改善箇所説明図

代表型式：カトウ UDS-KRC011

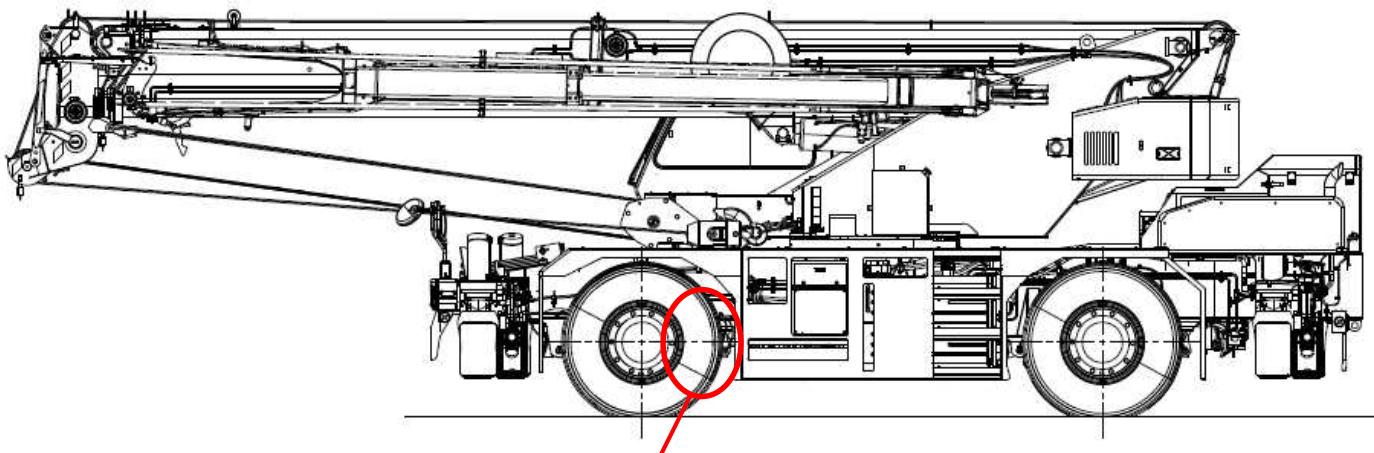
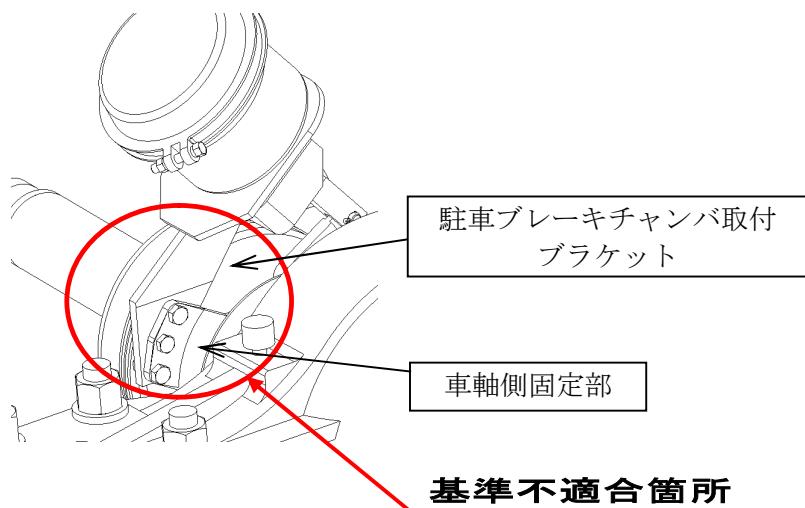
ホイール・クレーンの駐車ブレーキにおいて、ブレーキチャンバを取り付けるブラケットの表面処理が不適切なため、ブラケットを取り付けるボルトの軸力が低いものがある。そのため、走行等の振動によりボルトが緩みブレーキチャンバの取付位置がずれ、最悪の場合、駐車ブレーキが作動しなくなるおそれがある。

全車両、駐車ブレーキチャンバ取付ブラケットと車軸側固定部の取付面と取付ボルト、ナット座面の塗装を剥離し再度取り付ける。

注 : □ は、塗装を剥離する部品を示す。
